Projekt: **Fahrbahnerneuerung - FbE27 BAAR-LITTI Gleise 300-400**
Gleis 300 - 400

Phase: **Auflageprojekt**

SIOP A Fahrbahn

Unterlagendossier

Situationsplan

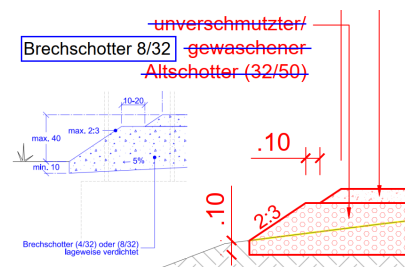
* Fb-Entw.

- Typ 3c, km 25.768 - 25.844 (22.10.2025 Bila dv/S.K.):
 - ° anpassen: Längsgefälle in Richtung Typ 3a (inkl. Längenprofil)
 - ° Leitung Typ 2c um ca. 2-5m verlängern in Typ 3a; Anschluss an Typ 3a ist zu gewährleisten (auch in der Tiefe); inkl. in Längenprofil ergänzen

- * NP`s: Besohlung USP-S gemäss PLA ergänzen
- * QP 4: Brechsotter 8/32 (anstatt unverschm./gew. Altschotter 32/50), ab km 25.125 bis ca. zur bestehenden Bankethalterung (aus Holz)

- * anpassen (siehe Anm. bzgl. Typ 3c) & gemäss PLA, Planvorlagen darstellen (inkl. Planie, Planum, etc.)
